OGGETTO: [ID_VIP: 5419] Progetto di un impianto per la produzione di energia da fonte eolica denominato "Parco eolico Tuscania", sito nel Comune di Tuscania (VT) e relative opere di connessione nei comuni di Tuscania (VT) e Arlena di Castro (VT)

Procedura di Valutazione di Impatto Ambientale ai sensi dell'art. 23 del D.Lgs. 152/2006.

CONTRODEDUZIONI ALLE OSSERVAZIONI PROT. M_ AMTE.MATTM.REGISTRO UFFICIALE.INGRESSO.0078609.06-10-2020

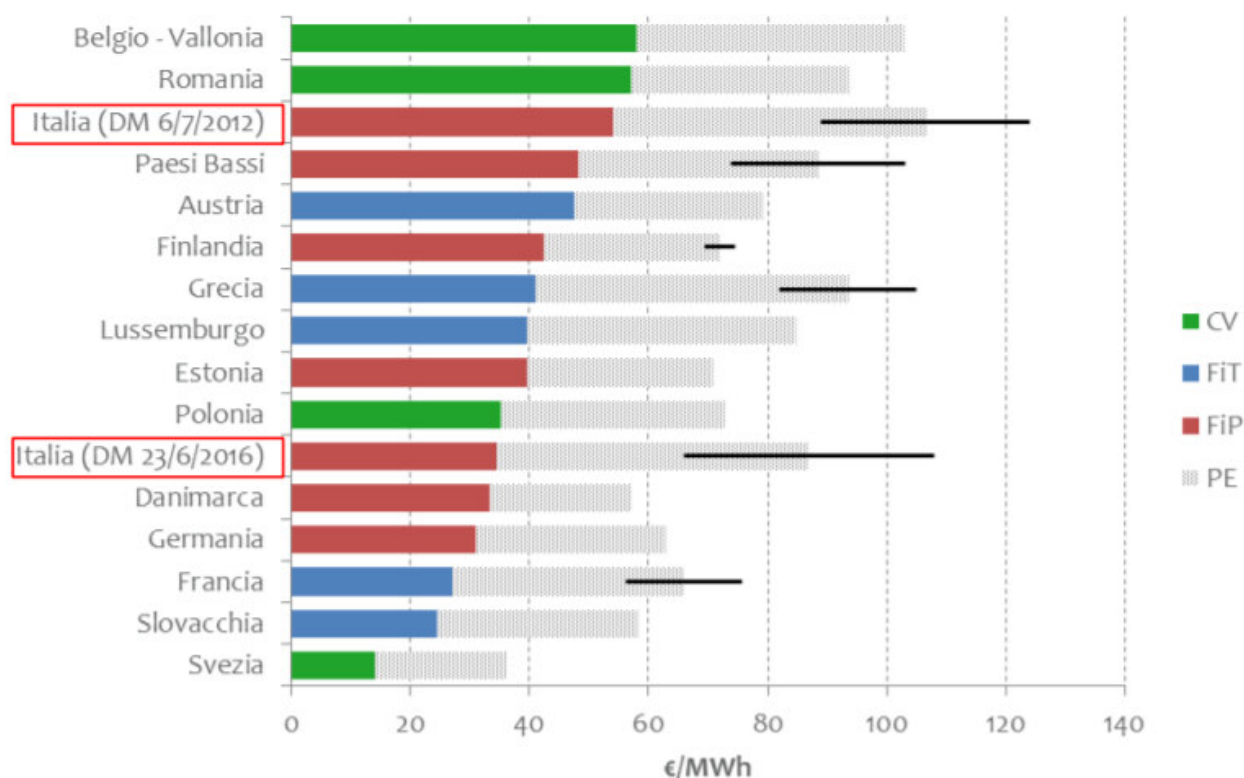
Occorre contestualmente ricordare che gli italiani (e a maggior ragione le Comunità che dovranno subire l'impatto dell'intervento) pagano sulla bolletta elettrica, in conto Spesa per Oneri di Sistema, un cospicuo balzello che rende le spese per l'energia tra le più alte in Europa (fonte Eurostat). A puro titolo di esempio va detto che nel solo 2018 il GSE ha destinato alla promozione della sostenibilità circa 15,4 miliardi di euro, di cui 11,6 miliardi per l'incentivazione dell'energia elettrica da fonti rinnovabili (fonte QualeEnergia.it).

Nella documentazione tecnica non è rilevabile l'ammontare degli incentivi statali che andrebbero a ristorare una siffatta produzione energetica, un dato fondamentale per un'eshaustiva valutazione costi/benefici, in quanto risultando i costi ambientali di difficile quantificazione, dovrebbero essere resi noti almeno tutti gli oneri di costruzione, esercizio, manutenzione e dismissione, al fine di poter valutare la sostenibilità economica dell'intervento in relazione alle necessità energetiche del territorio.

Si premette che, ai fini della procedura di valutazione del progetto, non ha molto senso discutere sul sistema di incentivazione italiano degli impianti da FER. Si fa presente, incidentalmente, come il sistema di regolamentazione ed incentivazione, negli anni, sia passato da un sistema con tariffe fisse e predeterminate (CIP6, meccanismo dei Certificati Verdi, Tariffe Omnicomprensive), ad un sistema di procedure d'asta competitive che hanno abbassato notevolmente il costo per lo Stato dell'energia prodotta dagli impianti e reso molto conveniente l'energia prodotta dagli impianti eolici. Nell'immagine seguente, per farsi un'idea della diminuzione dei valori, viene riportato il trend delle tariffe derivanti dalle diverse procedure d'asta che si sono svolte ai sensi del DM 6/7/2012 e DM 23/6/2016: si è passati da un costo di 124 €/MWh ad un costo di 66 €/MWh (fonte GSE).

Figura 1: Il GSE ha elaborato un'analisi volta a confrontare i sistemi incentivanti adottati nei Paesi europei per lo sviluppo delle FER elettriche. Si nota come già con il DM 2016 l'Italia si sia attestata tra i Paesi dove il costo dell'energia è più basso (fonte GSE). L'analisi non è ancora disponibile per le procedure d'asta derivanti dal DM 2019.
